改善箇所説明図

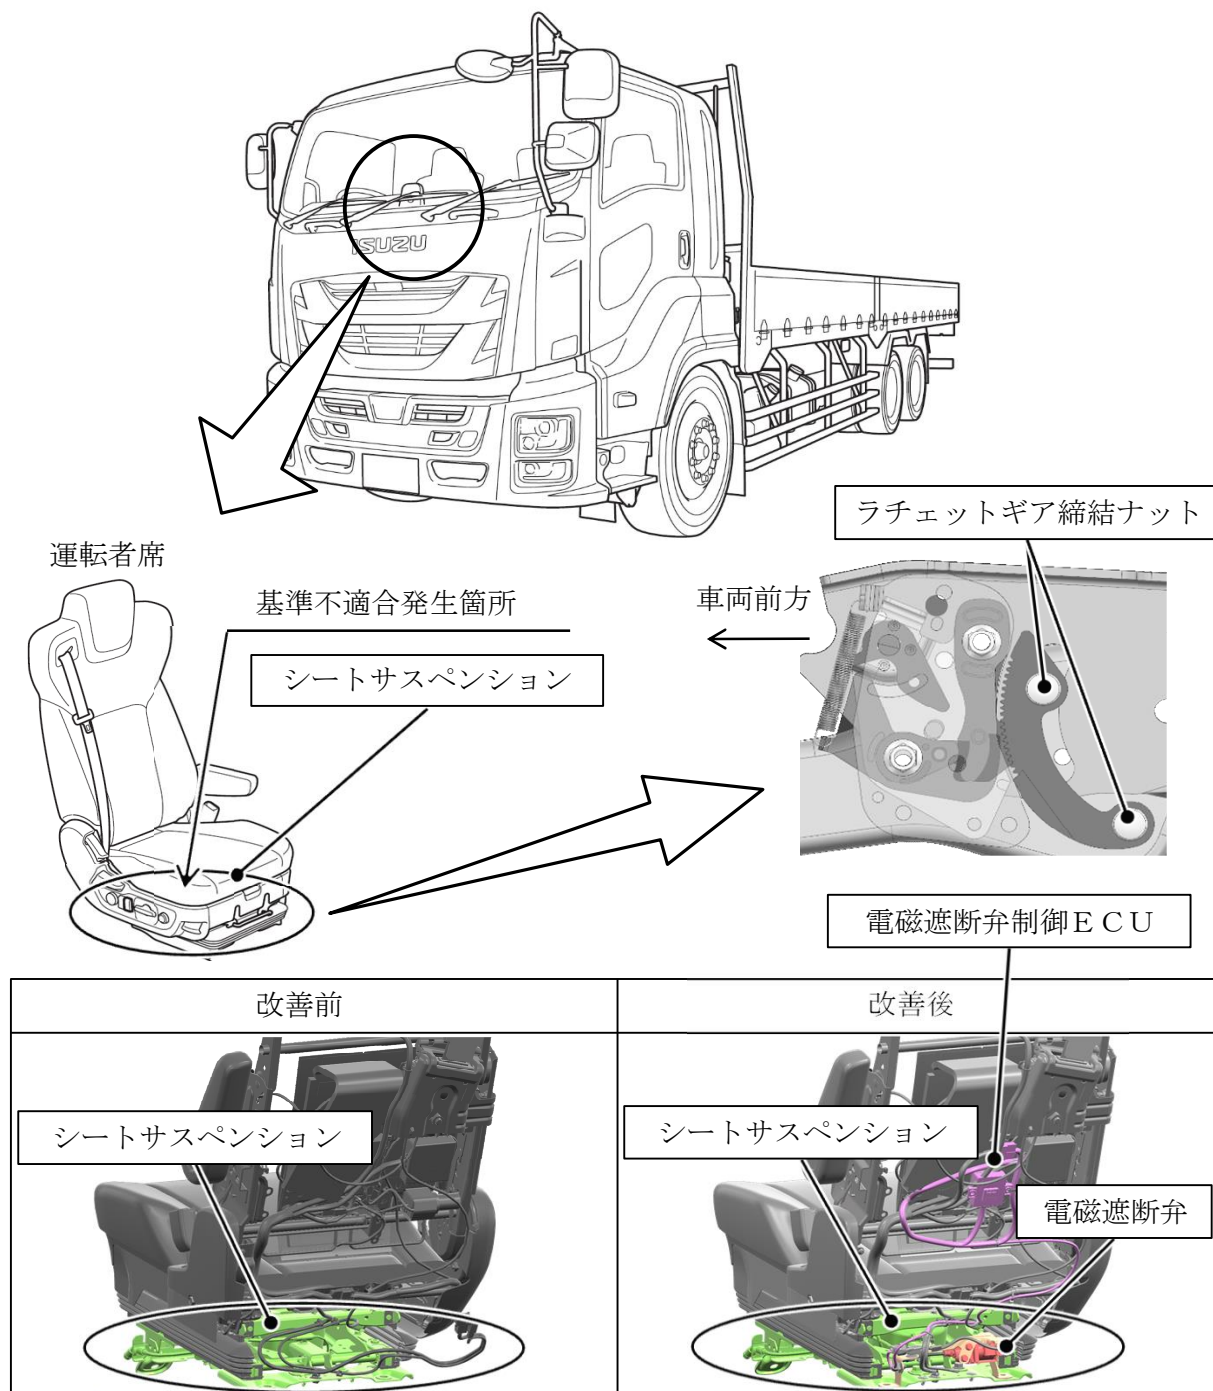
運転者席において、シートサスペンションの設計検討が不十分なため、バッテリー端子を外した状態でシートの上昇操作を行った場合、サスペンションがロックされたまま解除されなくなり、座面高さの調整ができなくなることがある。そのため、そのまま使用を続けると、車両走行振動等により、意図せずサスペンションロックが解除されて座面が上昇し、サスペンションロックが機能しなくなるおそれがある。

全車両、運転者席シートのエア回路に電磁遮断弁および電磁遮断弁制御 ECU を追加するとともに、ラチェットギア締結部のナットを新品に交換し、緩み止め剤を塗布する。なお、サスペンションロック機能を点検し、機能に問題がある場合はシートサスペンション一式を対策品に交換する。

識別：助手席側ドア開口部のシリアルナンバープレート右上に、識別シール（水色）を貼付する。
